橋梁点検作業車のサービスキャンペーンに関するお知らせ

2018年8月8日、橋梁点検作業車の一部の車両について、下記内容のサービスキャンペーンを国土交通省へ通知致しました。

改善箇所説明図

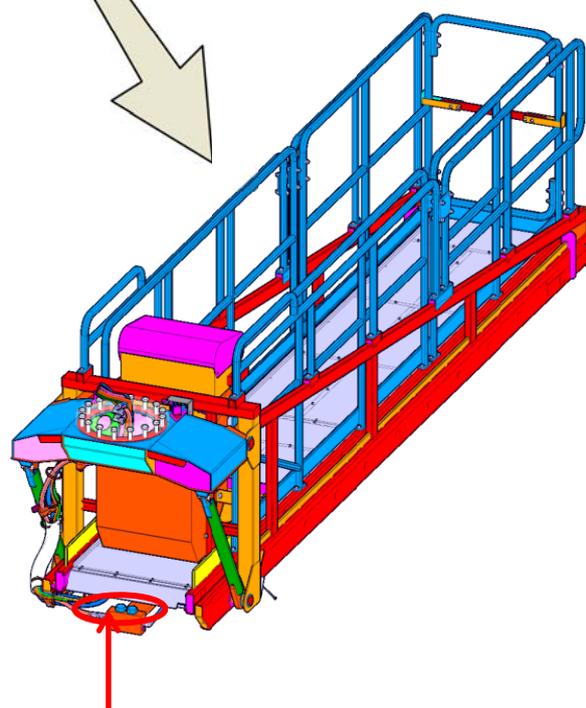
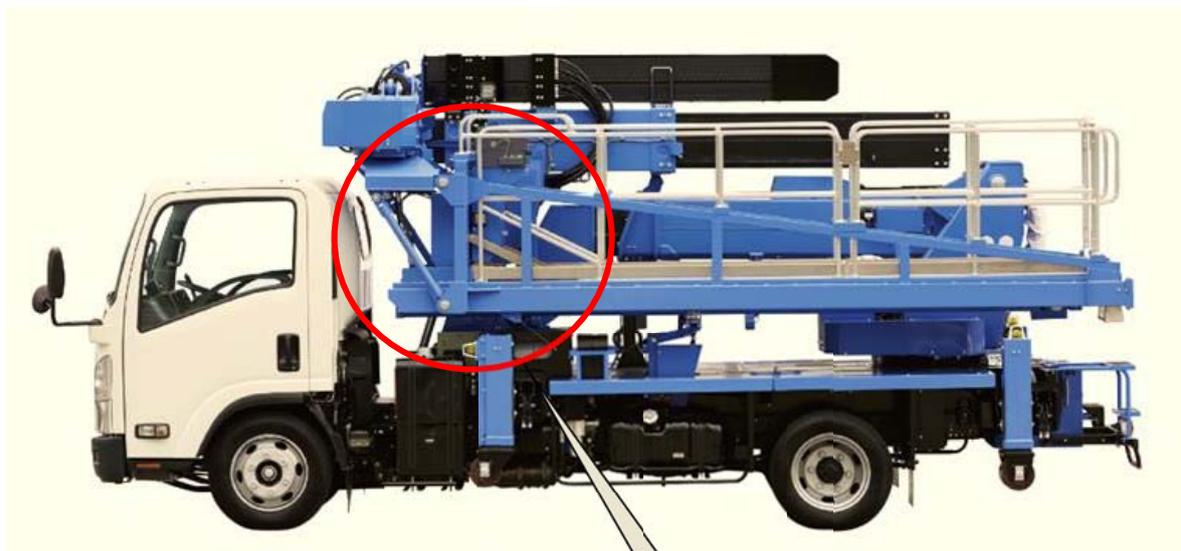
橋梁点検作業車のプラットフォームの伸縮シリンダに取り付けたパイロットチェックバルブにおいて、製造時の加工不良により、静止時のシリンダ内部圧力を保持できないものがあります。そのため、作業中にプラットフォームが伸縮するおそれがあります。

全車両、伸縮シリンダに取り付けたパイロットチェックバルブを良品に交換します。
